# 改善箇所説明図

## 基準不適合発生箇所

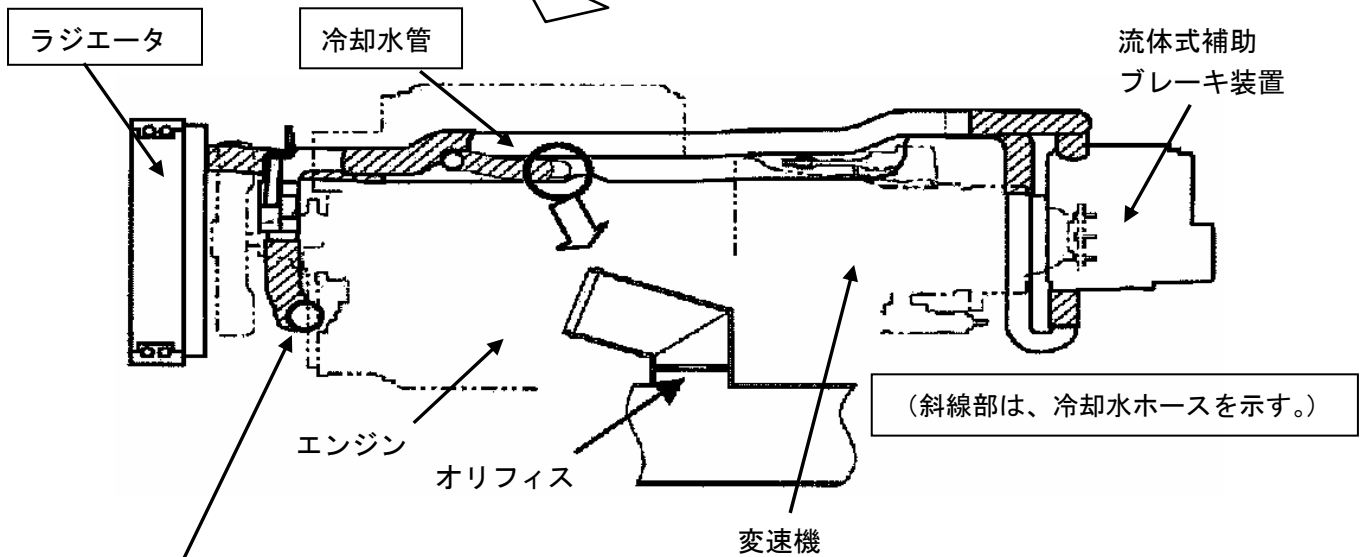
変速機に装着されている流体式補助制動装置の冷却水ホースの耐久性が不足しているため、走行時の振動等により亀裂が発生し、また、ホースが抜けるものがある。そのため、そのままの状態で使用を続けると、エンジン冷却水が大量に流出し、最悪の場合、エンジンが焼付き、走行不能となるおそれがある。

全車両、冷却水ホースを対策品と交換する。また、オイルクーラーの設置場所が異なる一部の車両については、ホースをつなぐ周辺部品一式も併せて対策品と交換する。

注 : □ は交換部品を示す。
